# PGD 60

DIRECTION ASSEMBLY MEAN: Z UP VEHICLE

## DPG/DPD 175

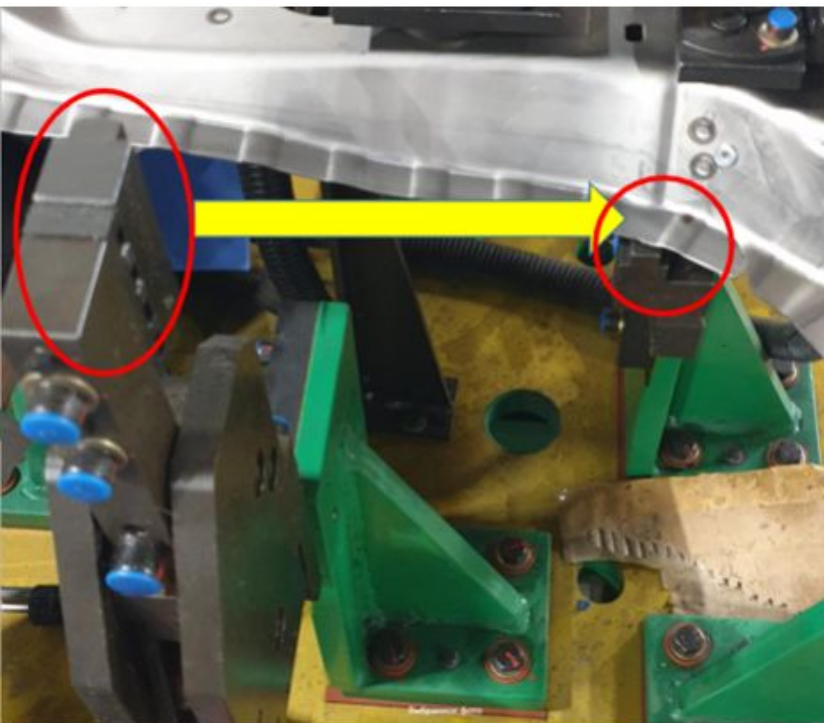
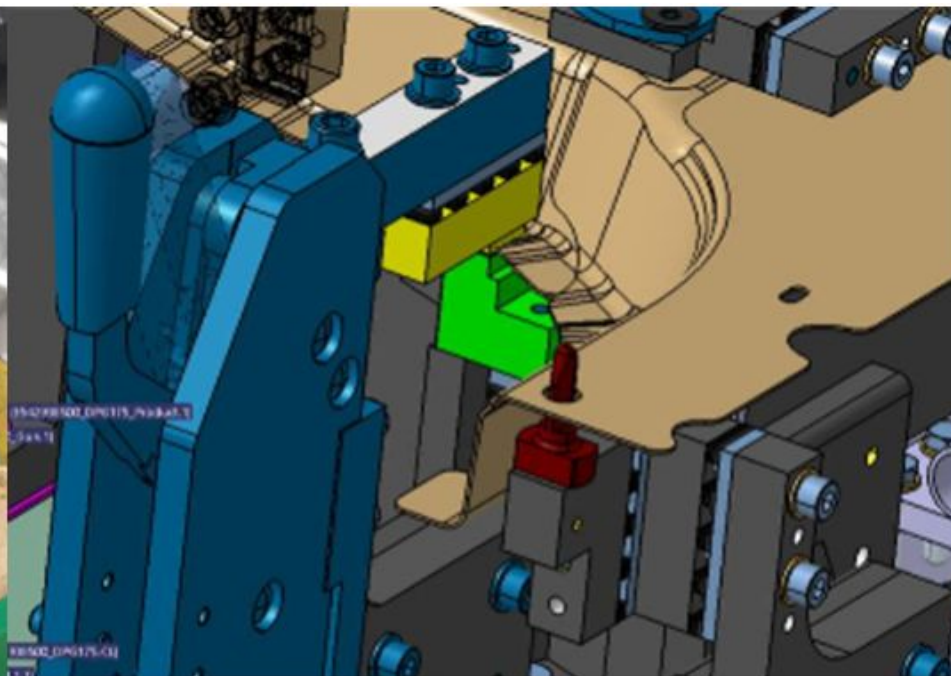
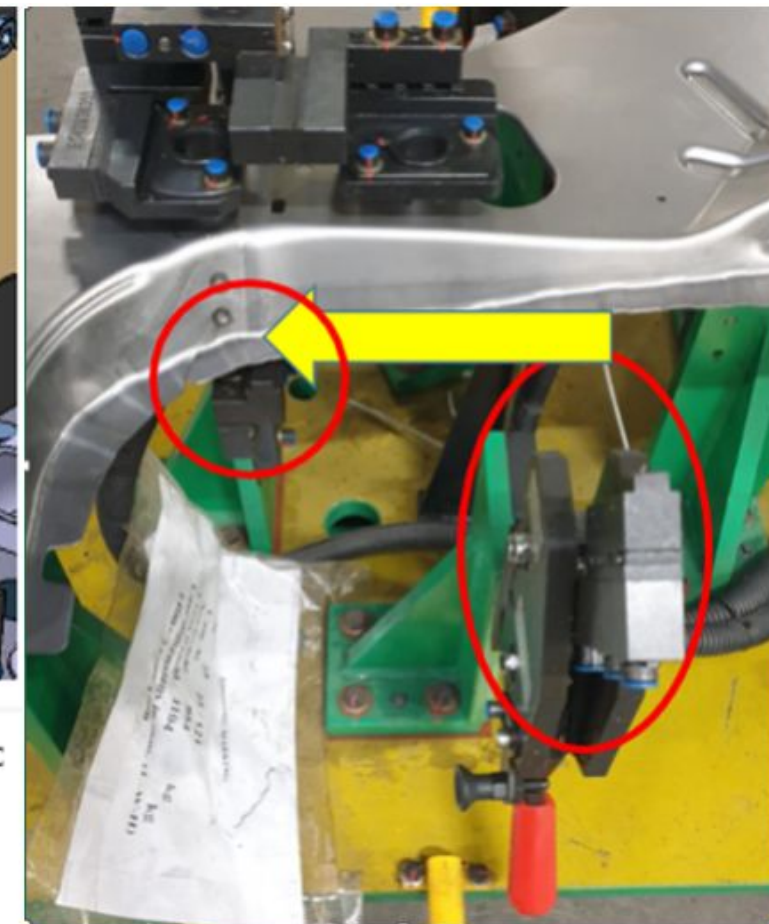
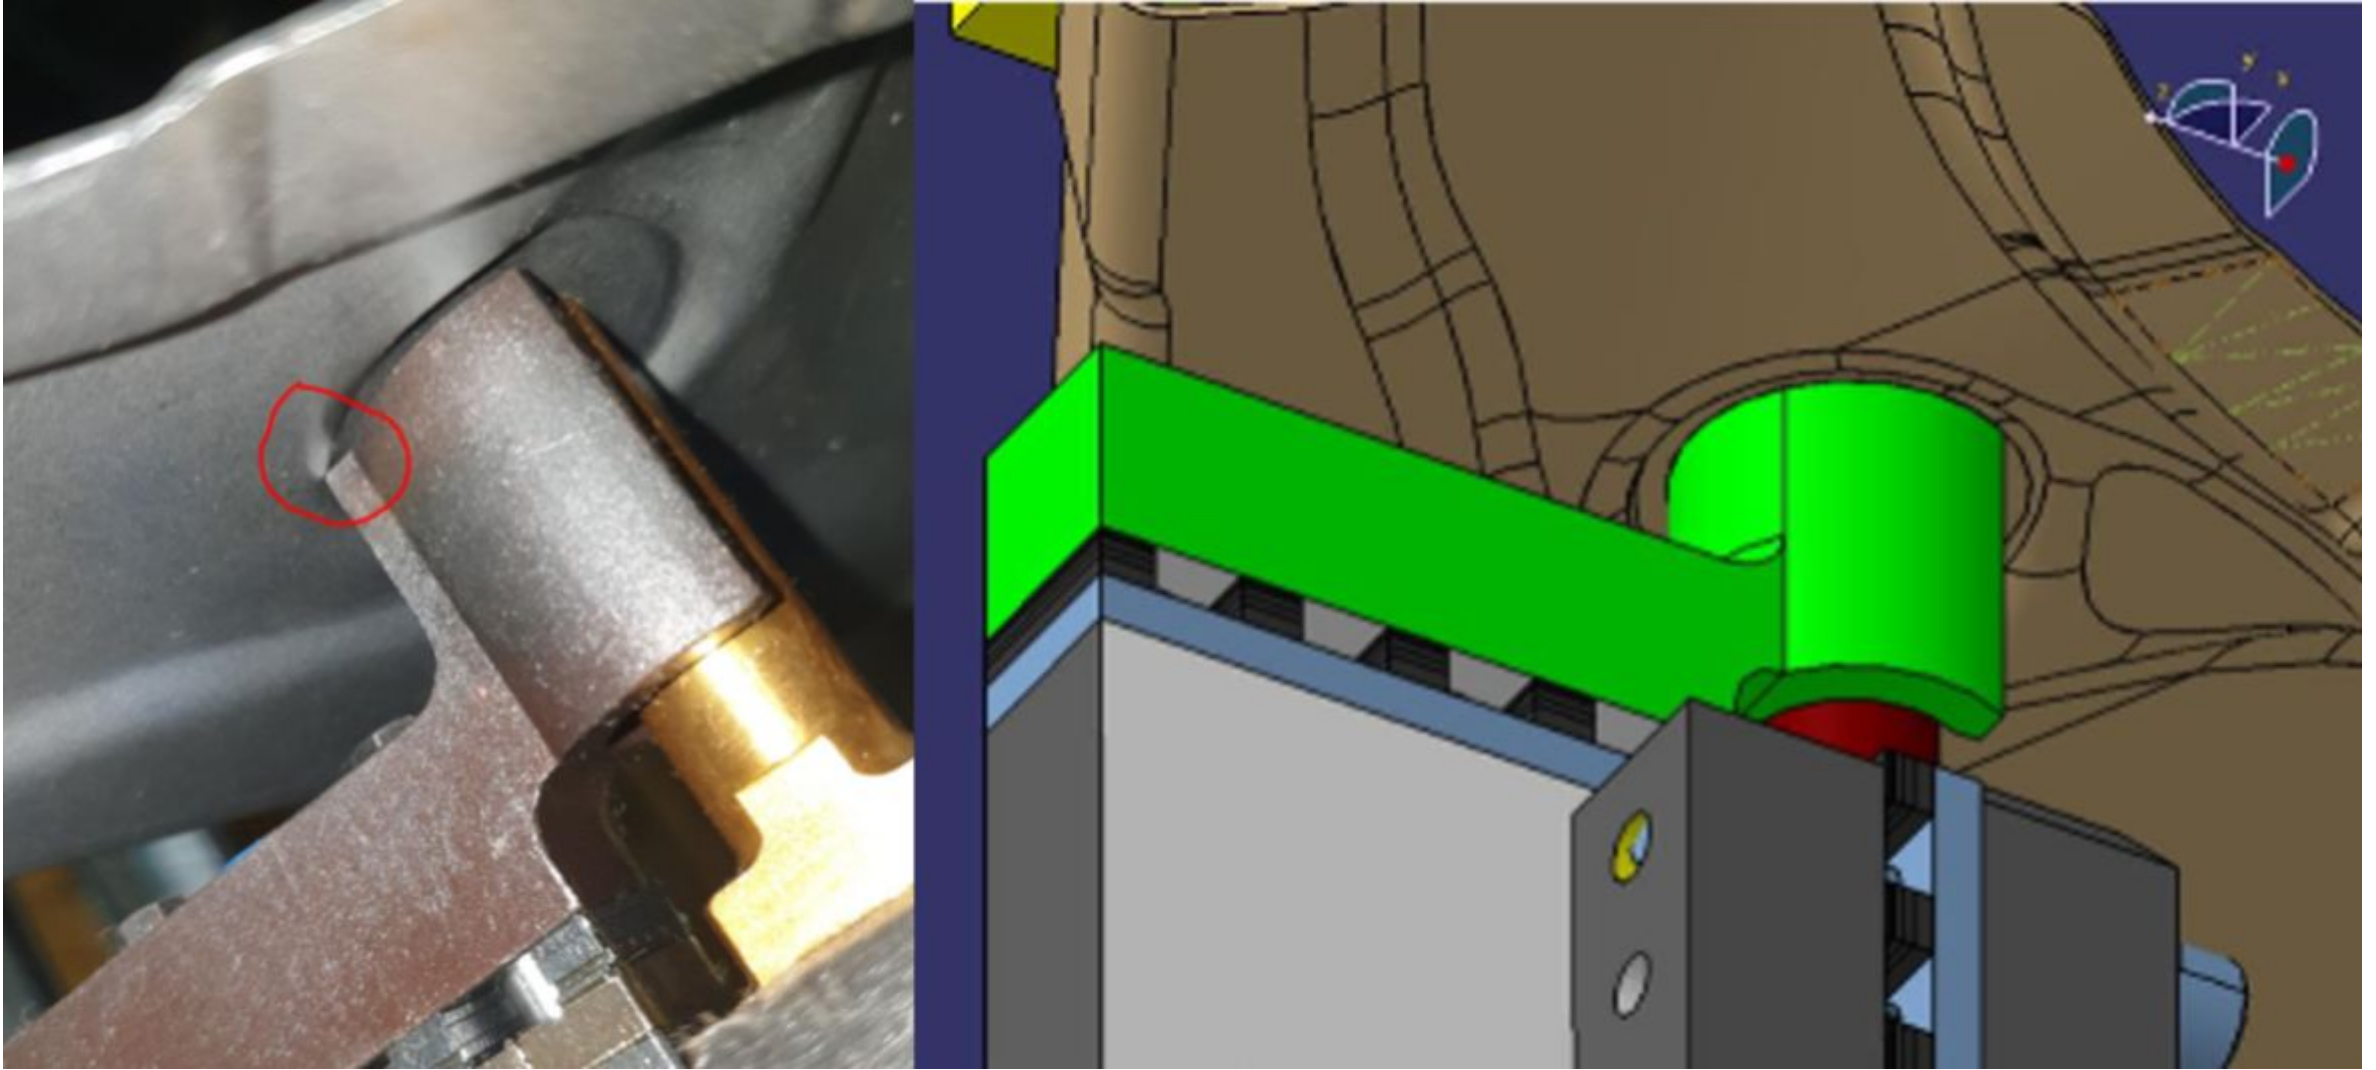
DPG/DPD 175 прижим должен приходиться на референс

DPG/DPD 175 Прижимы должны приходиться на референс

**DPG/DPD 175 Проблема - Деталь своим радиусом лежит на кронштейне референса В 3Д контакта референса с радиусом детали нет**
